## Spørsmål og svar samt tilleggsinformasjon

Oppdragsgiver ønsker å komme med følgende tilleggsinformasjon/svar på innkomne spørsmål: Svar sendt ut tidligere markeres med grått.

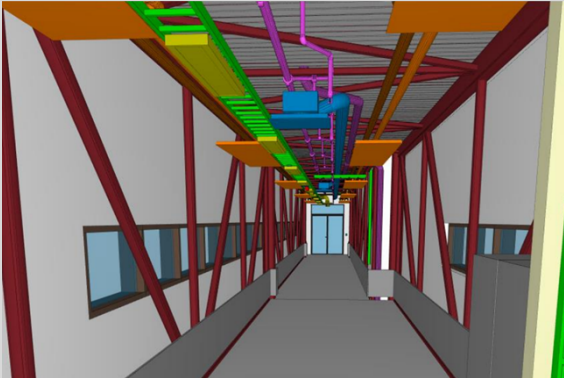
| Spørsmål/tilleggsinformasjon   | Svar/tilleggsinformasjon   |
|--|--|
| <p>Spørsmål 1 av 3.5.2024</p> <p>I <b>vedlegg til Del II C.3 1280-R-00-A-200-53-001 Tverrsnitt D-D gangbro – Bygg 1280 Helipad</b> vises en konstruksjon der det mangler lekting for GU og krysslekting. Hvordan skal dette festes? På ARK-tegning er ikke dette hensyntatt.</p>   | <p>Svar 1 av 6.5.2024</p> <p>Se tegning <b>Vedlegg til Del II C.3 1280-R-00-A-200-53-002 Tverrsnitt E-E gangbro-glass Helipad-1280</b></p> <p>Her ser vi Z-profil for innfesting av GU og 110mm galvanisert tynnplateprofil.</p>  |

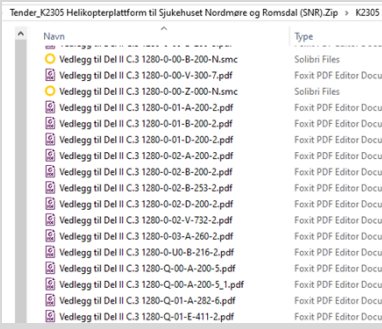
| <p>Spørsmål 7 av 3.5.2024</p> <p>Slik vi forstår underlaget skal det være åpen himling i gangbroen, med synlige tekniske føringer, se bilde under.</p>  <p>Ønsker bekreftelse på at det ikke skal være himling i gangbro.</p> | <p>Svar 7 av 6.5.2024</p> <p>Det skal ikke være himling innvendig i gangbro.</p>   |
